Ref: 2016051523

RAPPORT DE MISE EN SERVICE D'UNE INSTALLATION ELECTRIQUE / CONTRÔLE PÉRIODIQUE**Données générales**

Lieu du contrôle:	Rue de Tilff 73 , 4100 SERAING		
Propriétaire:	DUWEZ		
Client:	Certigreen SPRL Fabien Devillers,RUE DE LA VECQUEE 170, 4100 SERAING		
Type de locaux:	Maison	Distributeur d'énergie: /	
Code EAN:	541 44		
Installateur:	/		
N° TVA:	/	ou n° carte ID: /	Émis à: / le /
Agent-visiteur:	Johny Onclin		Date du contrôle: 20/05/2016

Schéma d'implantation simplifié (< 01/10/1981) ou photo de l'installation électrique (> ou < 01/10/1981)

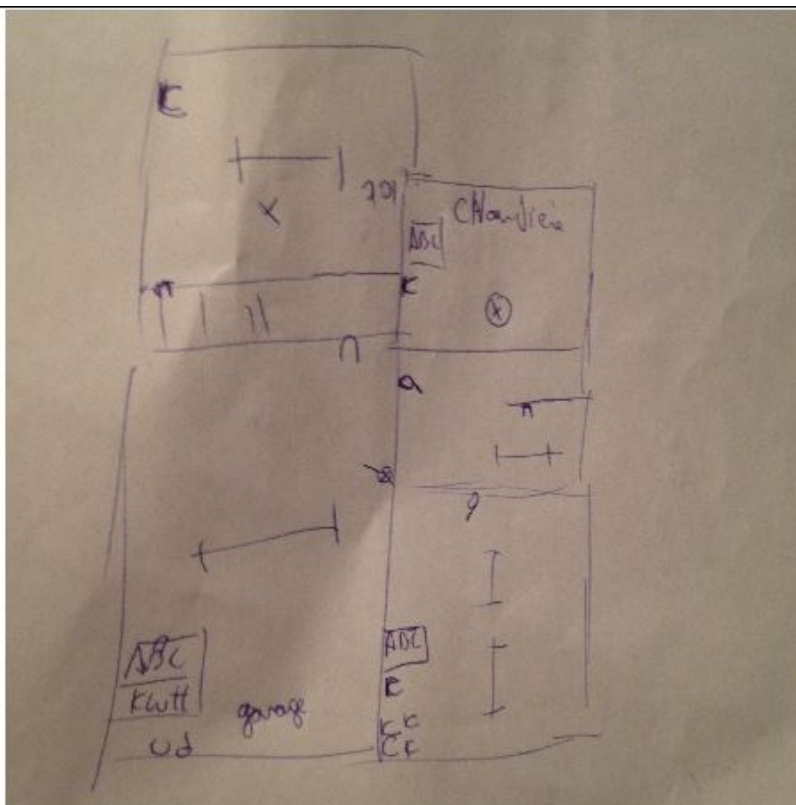
204 BUANDERIE+ CUISINE + HALL +CHAMBRE
3.13 CHAMBRE +S A M.
7.15 CAVES
7.04 8.17 CHAMBRE
8.14 8.21 COFFRET
